RESOLUCIÓN N° 002092 (24 SEP. 2024)

“Por la cual se resuelven unos recursos de reposición interpuestos en contra de la Resolución 1351 del 5 de julio de 2024 y se toman otras determinaciones”

Por medio de la Resolución 1351 del 5 de julio de 2024, esta Autoridad Nacional autorizó la modificación de la Licencia Ambiental otorgada mediante Resolución 1326 del 05 de agosto de 2020 (modificación 1 de la Licencia Ambiental del proyecto UPME 01 de 2013 (Soacha – Tequendama).

Figura 9 Ingreso Acc-306 a torre 306

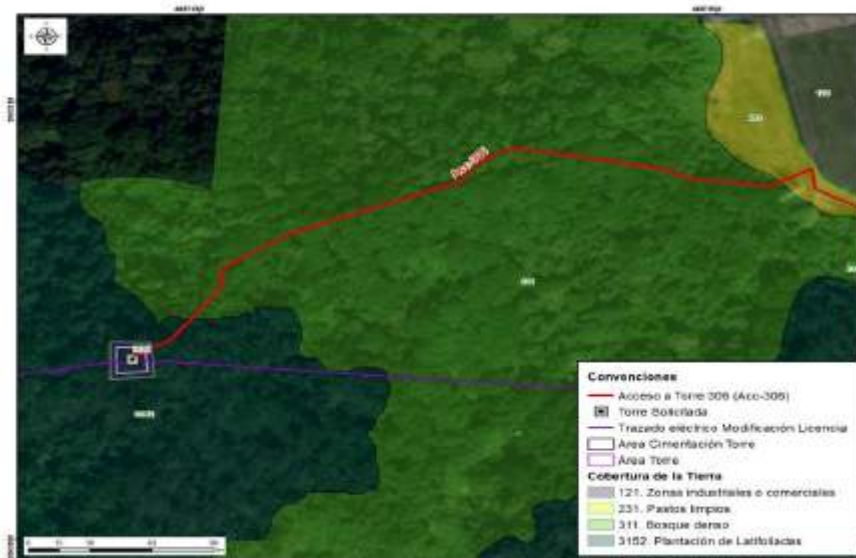
cobertura de bosque denso y de plantación latifoliadas que permite llegar al sitio de torre 306, tal y como se observa en las siguientes figuras.

Figura 33 Cobertura Acc-312

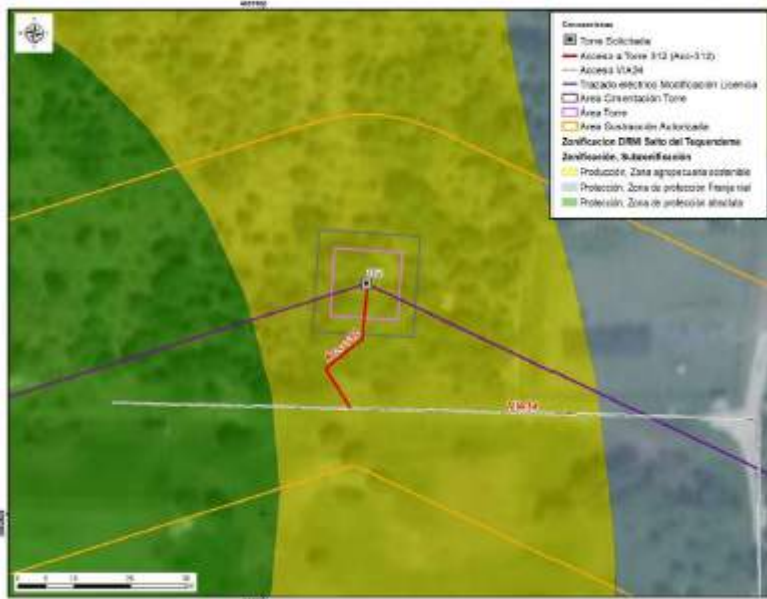
El camino/sendero ACC-312 se encuentra sobre cobertura de plantación mixta con espacios naturales, en el cual no es necesario tramitar el permiso de aprovechamiento forestal. Por el tipo de cobertura, tampoco se requieren actividades de mantenimiento tipo rocería, pues las características de la vegetación del acceso y el ingreso de los materiales y equipos para la construcción y montaje de la torre 312 se realizará de manera peatonal, como se menciona en la tabla 3-8 Descripción de accesos a sitios de torre del capítulo 3. Descripción del proyecto del complemento del EIA. Asimismo, la longitud es de aproximadamente 26.50m hasta el sitio de torre, razón por la cual, no se justifica un
